改善箇所説明図

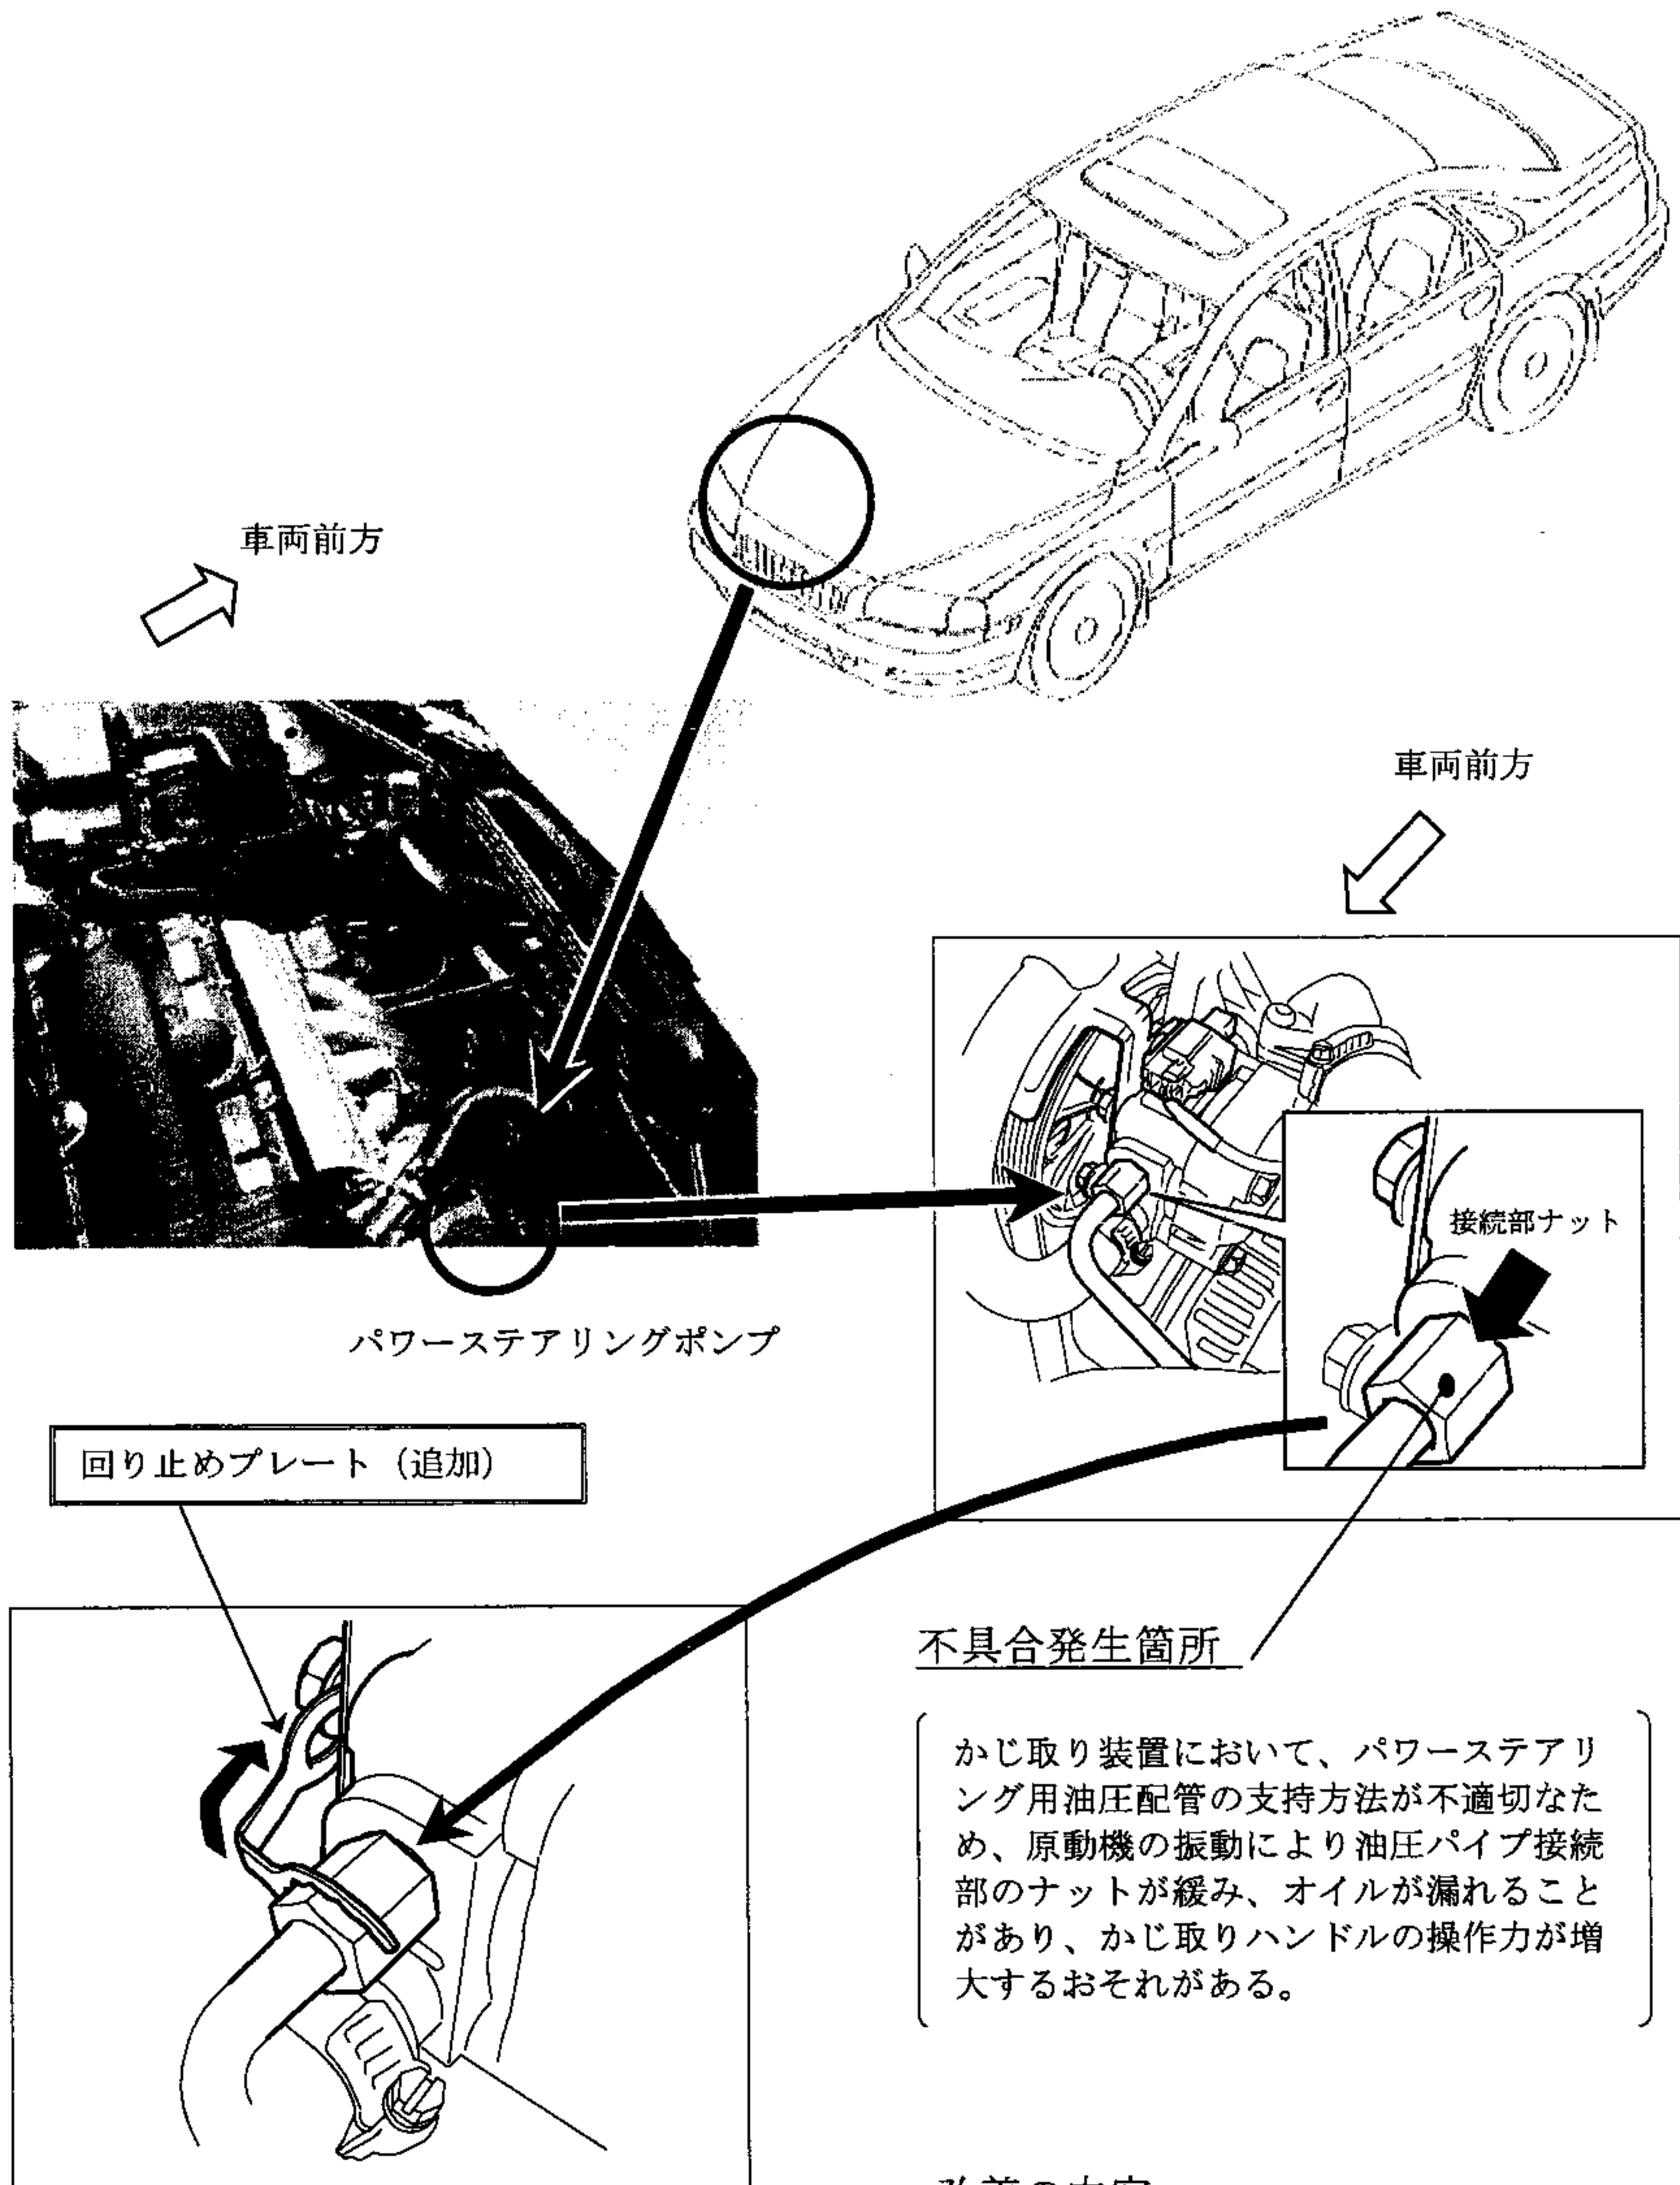
- ①全車両、パワーステアリング用油圧パイプ接続部ナットの締め付け状態を点検し、緩みのあるものは締め付けを行う。
- ②全車両、当該ナット部分に回り止めプレートを取り付ける。
